# A LA DEMARCACIÓN DE CARRETERAS DEL ESTADO EN CANTABRIA

Que, publicado en el BOE del 21 de marzo de 2024 el anuncio por el que se somete a Información Pública el "PROYECTO DE TRAZADO. HUMANIZACIÓN Y EJECUCIÓN DE CARRIL BICI EN LAS CARRETERAS DEL ESTADO N-611 Y N-623 EN EL TÉRMINO MUNICIPAL DE SANTANDER", por el siguiente escrito formulamos las siguientes

### **Paradas Valdecilla Sur/Valdecilla Sur Reyerta:**

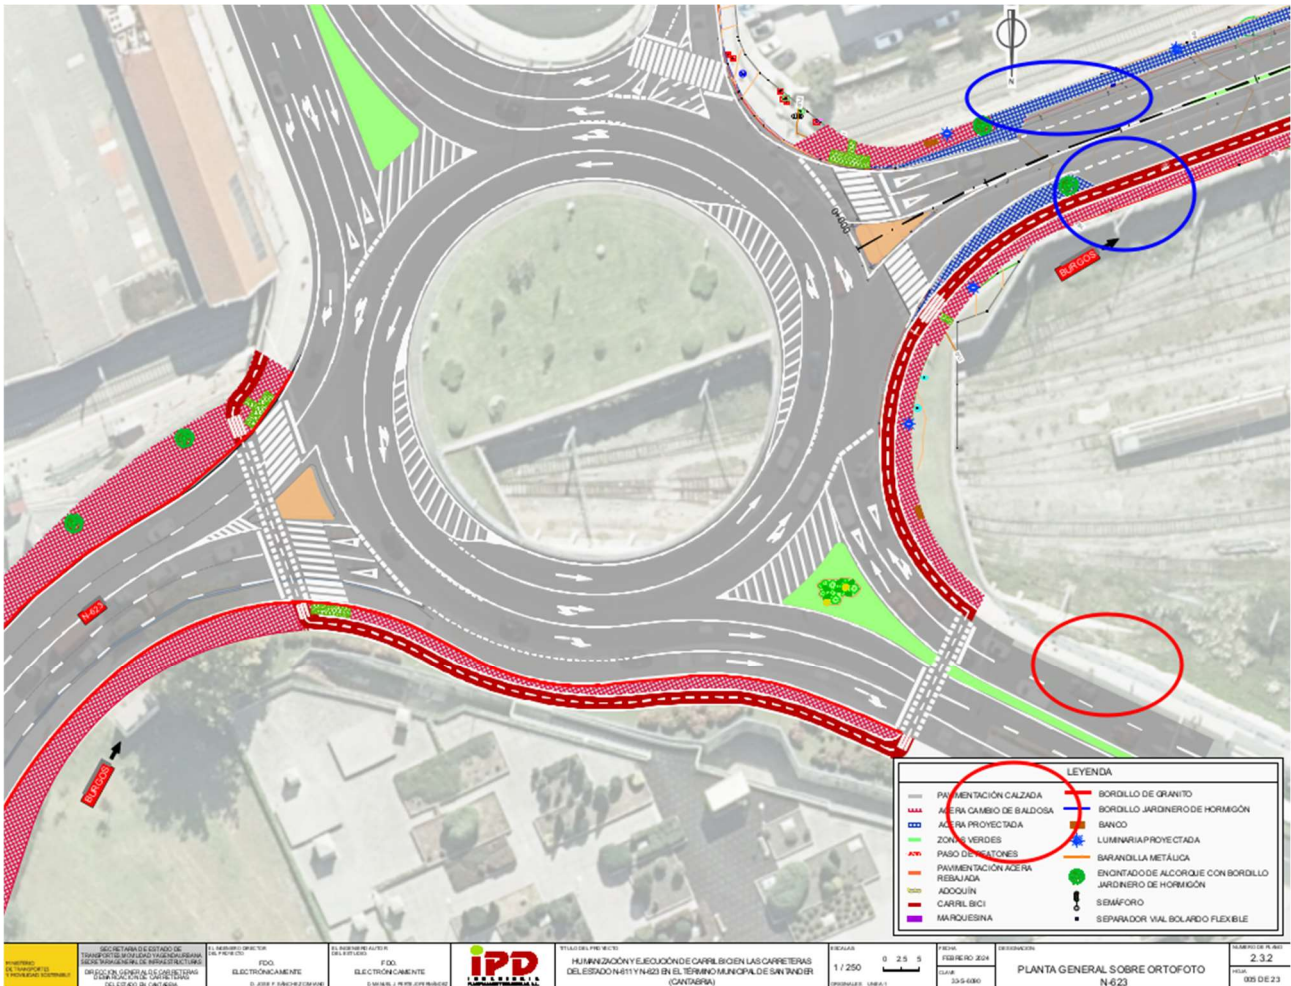
Como se puede ver en la siguiente imagen el servicio actual es precario al no estar dotado ni de marquesina, plataforma dedicada o señalética, ni vertical ni horizontal.

Para su mejora se recomienda modificar el trazado del quinto plano de actuaciones en la N623 con el fin de añadir dos zonas de parada en la vía de titularidad estatal S-21 (Distribuidor La Marga-La Albericia).

Debido a que al hospital accede gente con problemas de movilidad y población anciana, alegamos que dichas paradas se establezcan de forma preferente en la zona marcada por las elipses rojas, a fin de reducir el espacio de desplazamiento.

En su defecto que se ubiquen en la zona en la que se encuentran en la actualidad (marcada con elipses azules) ampliando unos metros la zona de parada a costa de espacio de aparcamiento.

De ser posible, situar la parada sobre la vía principal (evitando que el bus tenga que maniobrar para aproximarse a la zona de parada) para facilitar la subida y bajada de viajeros, especialmente de aquellos con movilidad reducida.

### **Parada Eduardo García del Río/ Avenida Eduardo García del Río.**

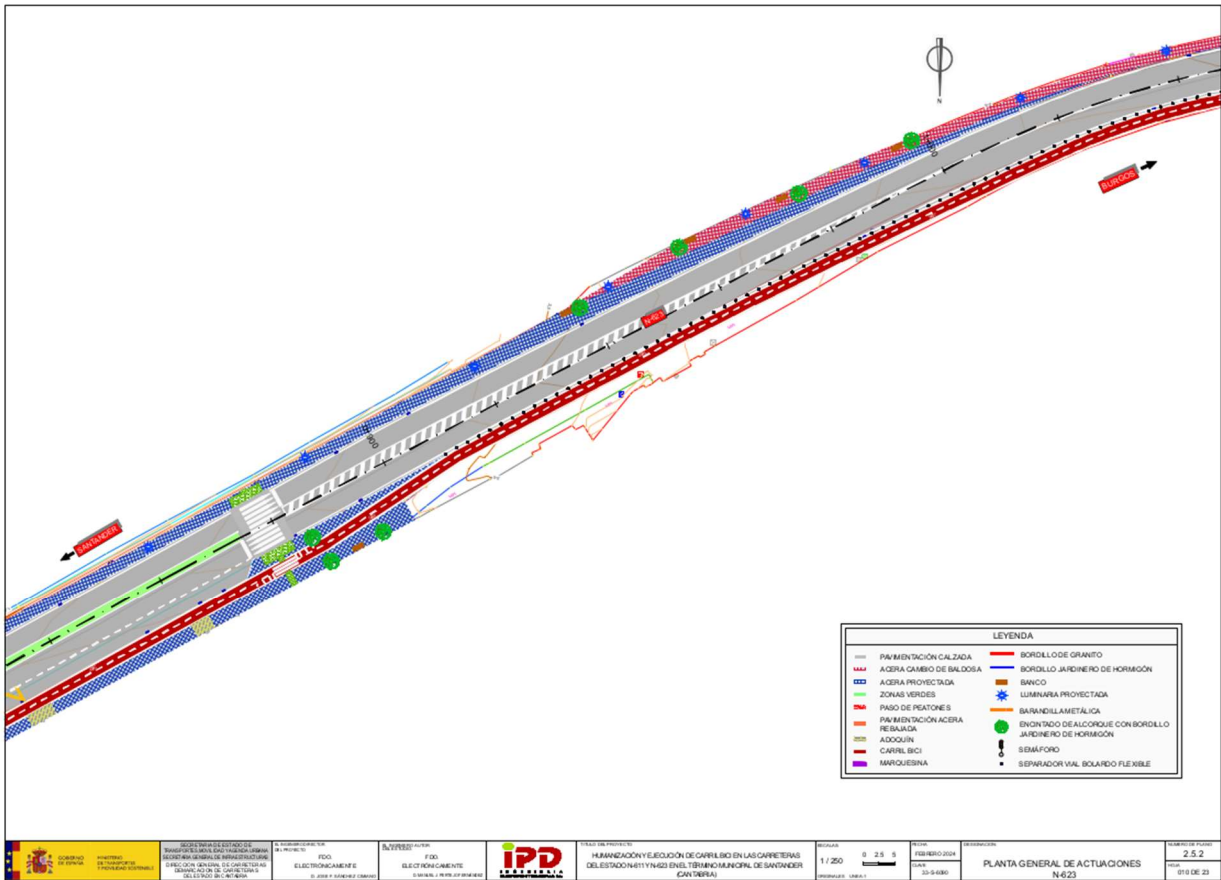
En este caso la parada se encuentra señalizada horizontalmente en el sentido Astillero/Escobedo (mapa 9 de N623 ) pero no en el sentido Santander. Su ubicación actual está en torno al Puente de la vía Santander-Cabezón de la Sal (plano 10). Entendemos que la nueva acera proyectada puede emplearse como punto para situar la parada, también a nivel de calzada y sin reducir el nuevo espacio peatonal.

En la actualidad estas dos paradas tienen muy bajo uso debido a que no existen sitios de interés en su entorno, ni laborales, ni viviendas. Pero en el futuro puede ser un punto de acceso por el sur a la finca de la Remonta si se permite su acceso público completo.

## Parada Eduardo Garcia del Rio/BSH

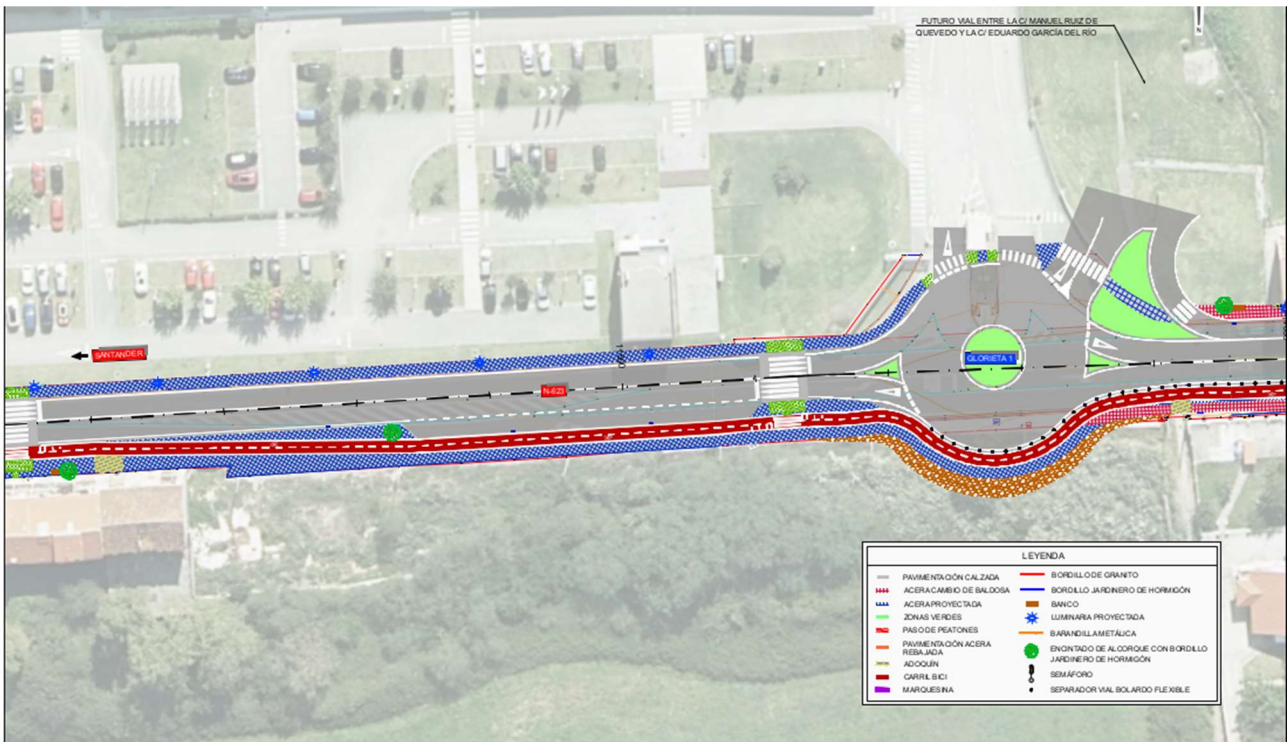
Esta parada proporciona acceso a la fábrica BSH y a las viviendas colindantes. Podría ubicarse en cualquier punto del plano 13.

### **Parada C.Carrefour / Carrefour/Empalme**

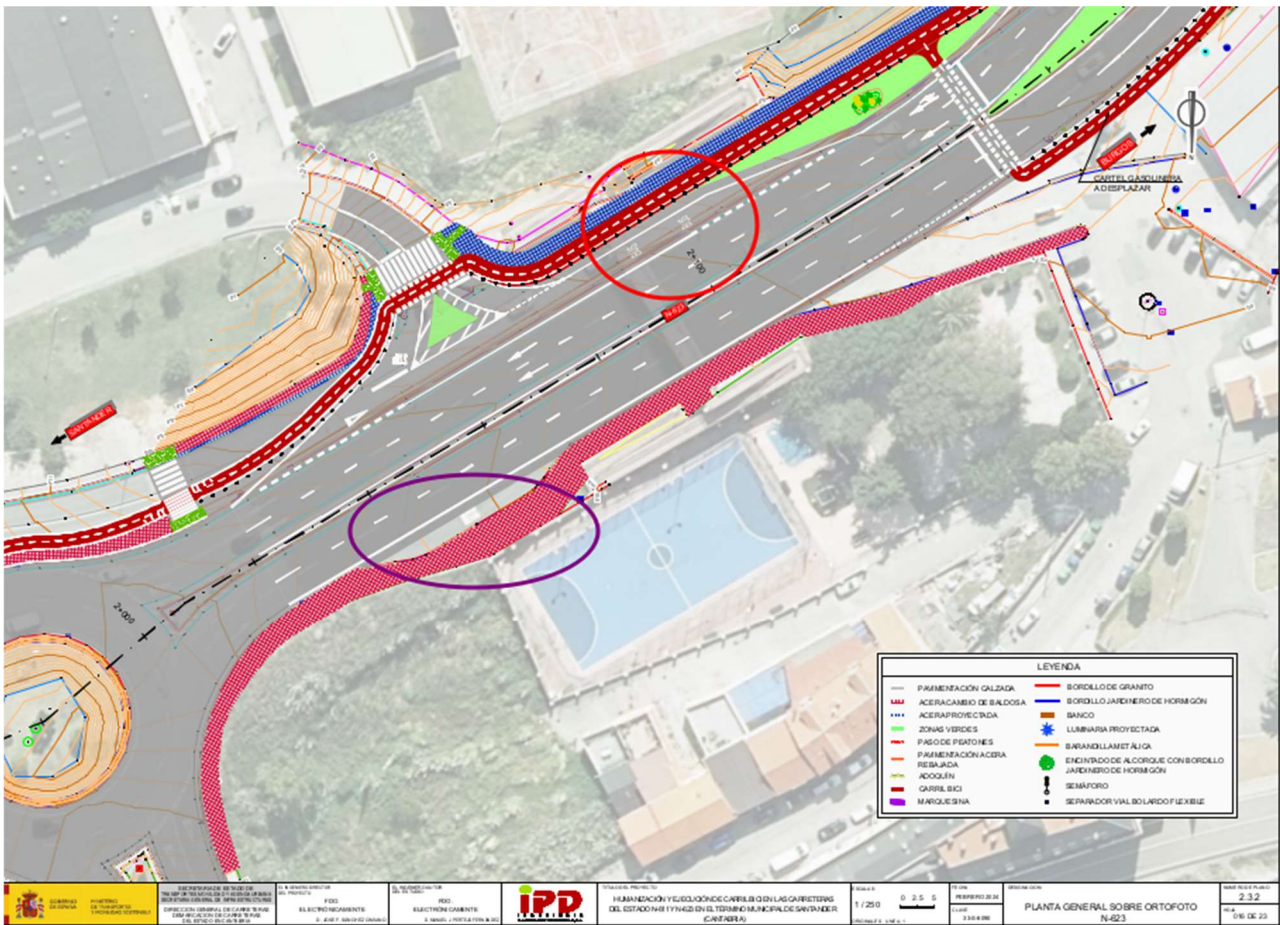
La parada en el sentido Astillero/Escobedo permanece según el plano 16 en el mismo sitio que en la actualidad.

En cambio la otra marquesina desaparece al construir la rotonda.

Se plantea desplazar dicha marquesina unos metros más adelante dirección Santander (zona marcada en rojo) para seguir ofreciendo servicio a los 3 centros educativos de enseñanzas Obligatorias y postobligatorias y al centro comercial. Además quedará situada enfrente de la parada actual (en morado) dando coherencia al servicio y facilitando la identificación de la misma.

Esta nueva ubicación hace que la parada anterior mencionada (Parada del Empalme) ya no sea necesaria.

## **Hoja 1**

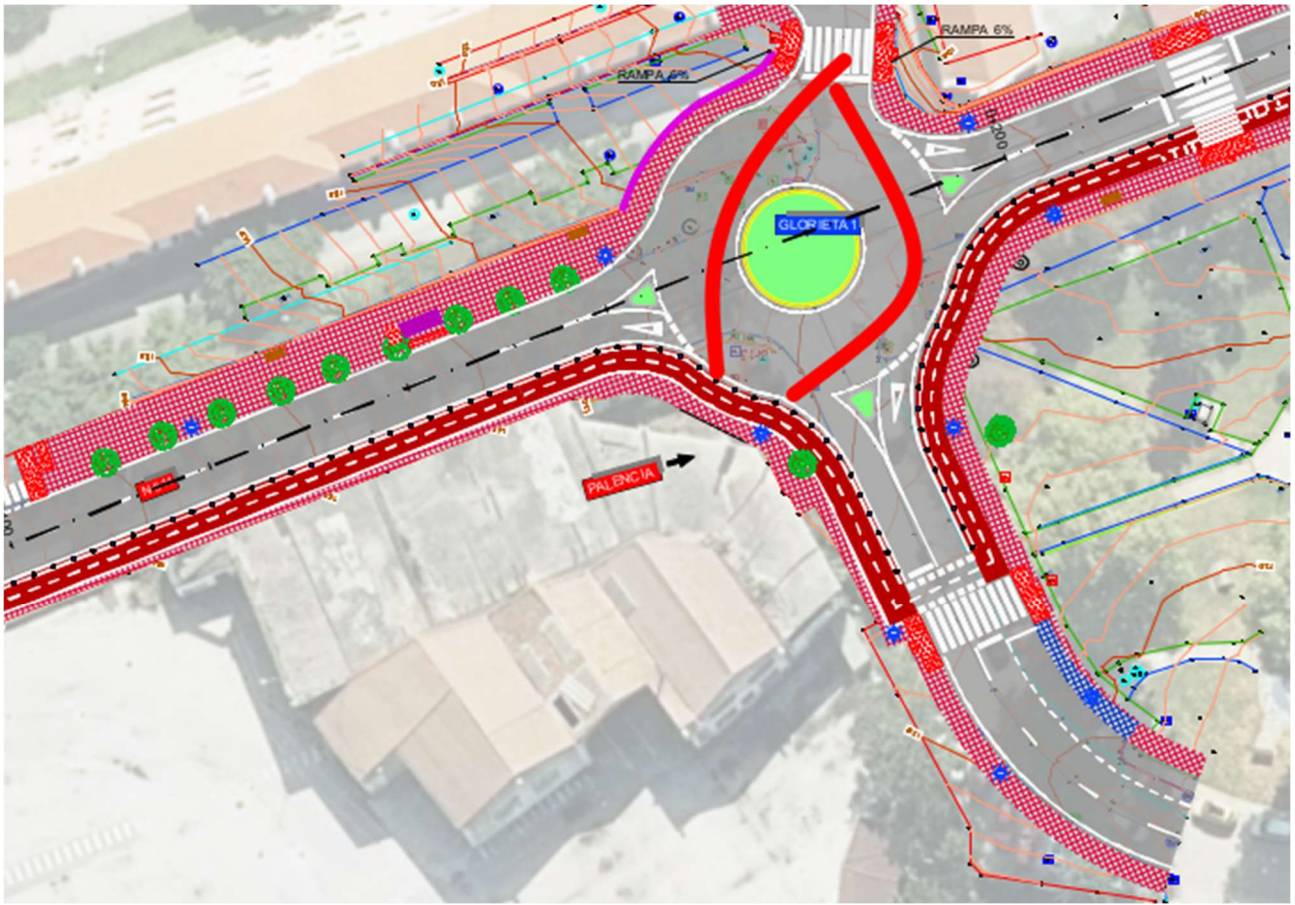
Se solicita incorporar un acceso desde el carril bici hasta las Casas de la Renfe. Se sugiere emplear marcado horizontal dentro de la rotonda para facilitar el itinerario ciclista hacia la zona residencial.

## Hoja 6

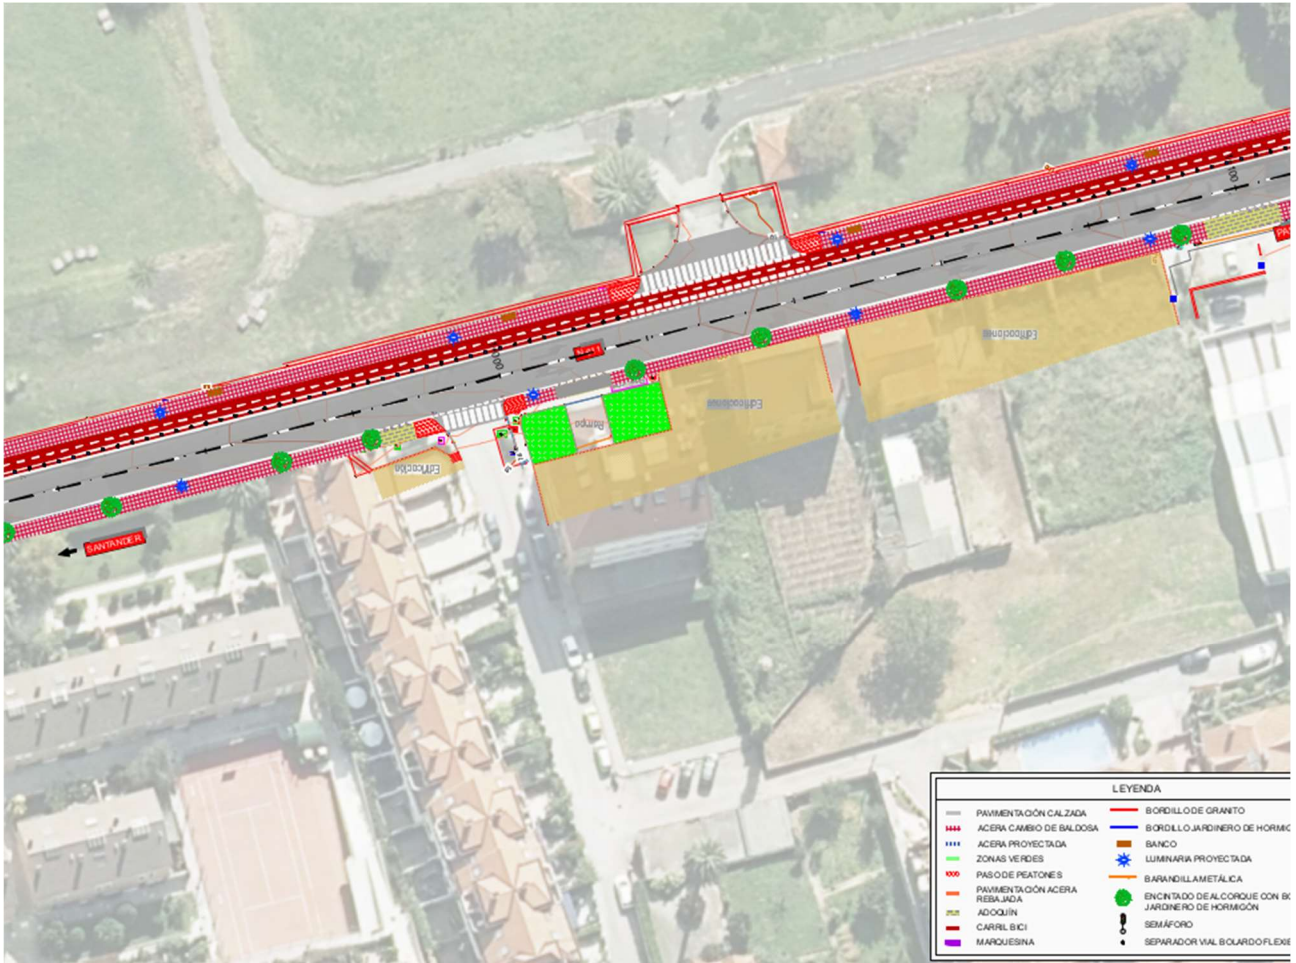
Se solicita valorar la posibilidad de incorporar un acceso protegido hacia la zona residencial sur.

## Hoja 7

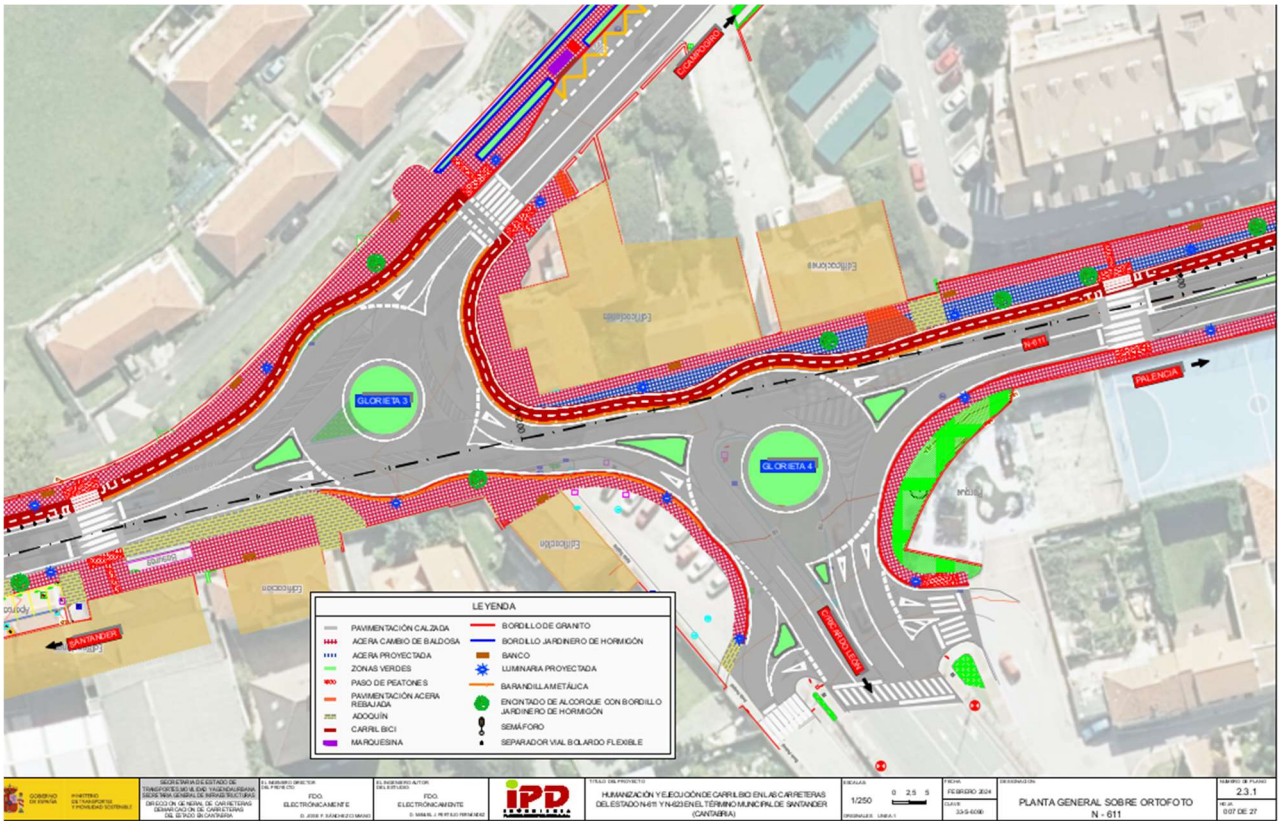
Se solicita dotar al carril bici un acceso a la calle Ricardo León a fin de facilitar el acceso hacia y desde Cazoña y el Alisal.

## Hoja 9

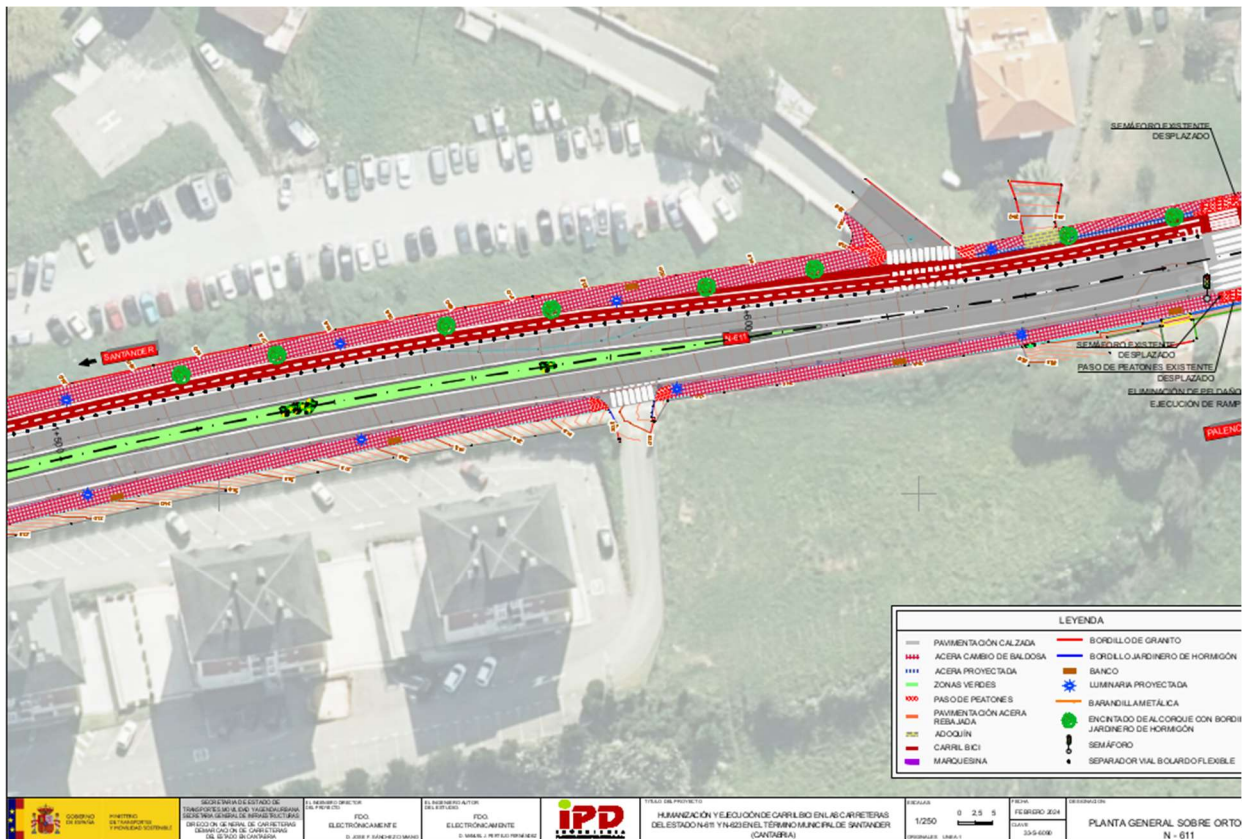
Se solicita dotar de acceso a las viviendas de la Calle El Castro 4. Debido a la existencia de mediana se puede plantear un paso en dos fases dejando un hueco en la misma.

## Hoja 10

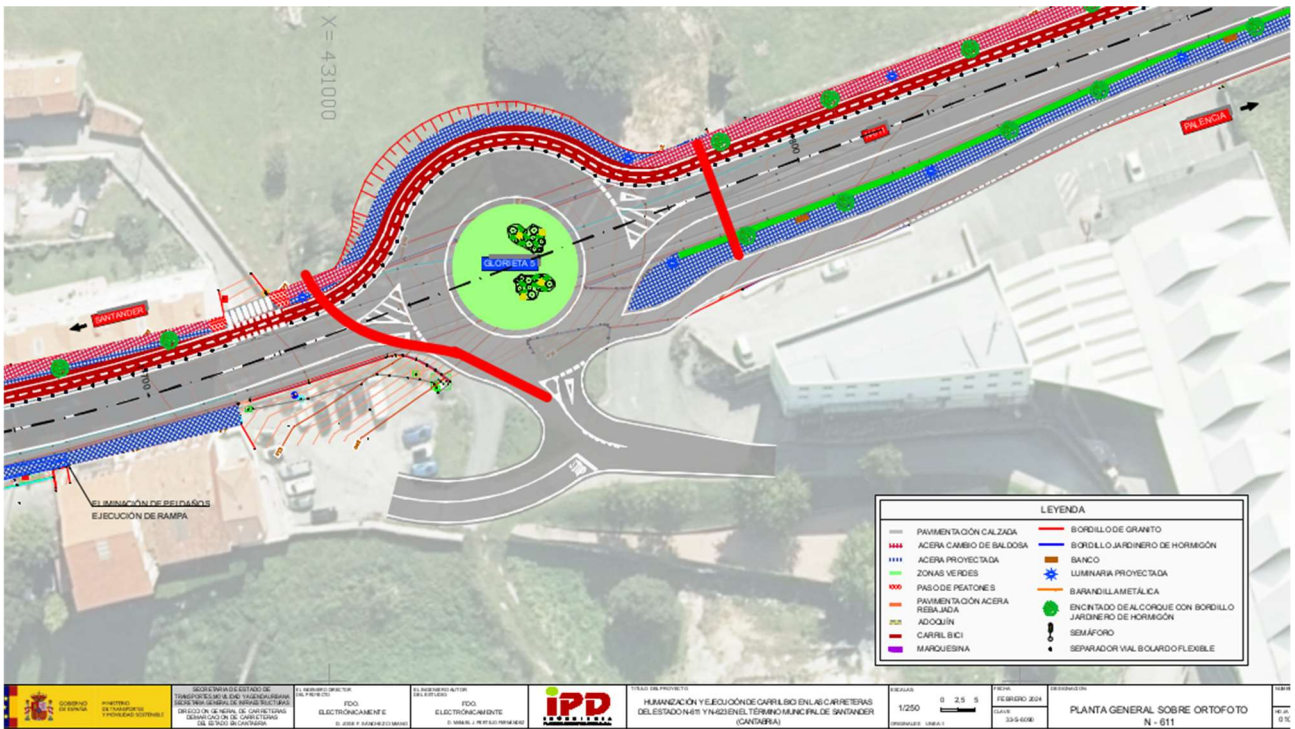
Se solicita valorar añadir al proyecto un posible acceso a la Calle el Castro (y con ella a Luis Quintanilla Isasi) y al vial de servicio del polígono del Campón. Se solicita también unir el polígono con el carril en diferentes puntos de la hoja 11 a 15.
